新竹縣政府工程查核代表照片表

工程名稱：109 年新竹縣尋見北埔老聚落-巷弄的驚艷

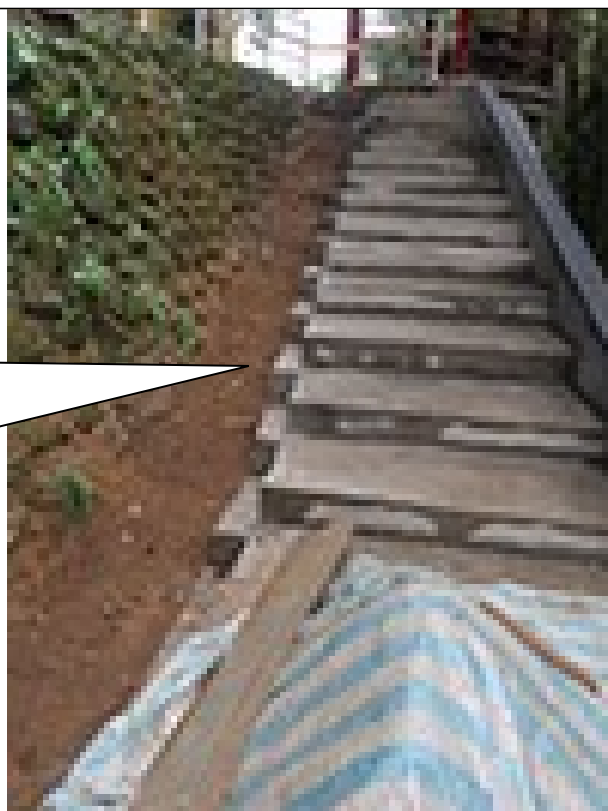
花崗岩石板階梯兩側，請考量設置排水淺溝，以避免水漫流。

慈母亭前階梯與擋土牆間之空地排水，請加以重視，以避免積水。
